**OBJETO:** "CONTRATACION DE LA OBRA CANCHAS DE SQUASH DE LA SEDE MEDELLÍN."

**ASUNTO:** Observaciones a documentación enviada, con respecto al proceso de licitación del objeto.

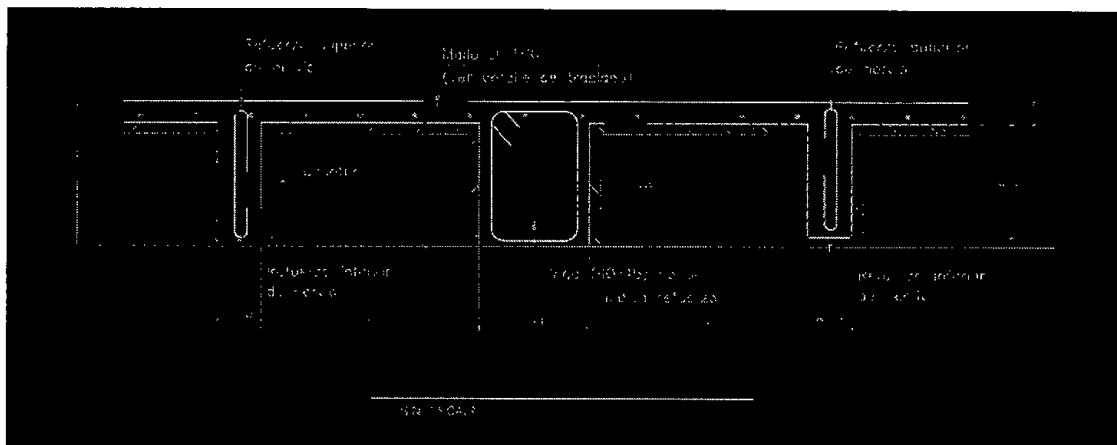
1. Solicitamos evaluar la posibilidad de ampliar el plazo de cierre para la presentación de las propuestas hasta el día 16 de marzo de 2018, esto se debe a las condiciones y las incertidumbres técnicas y las falencias de información para presentar una propuesta a precio global fijo.
2. En el plano 3/11 estructural la sección típica de losa muestra el siguiente detalle:

Sin embargo no es claro este detalle pues muestra varios espesores de viga que no concuerdan con el dibujo; por favor revisar y aclarar.
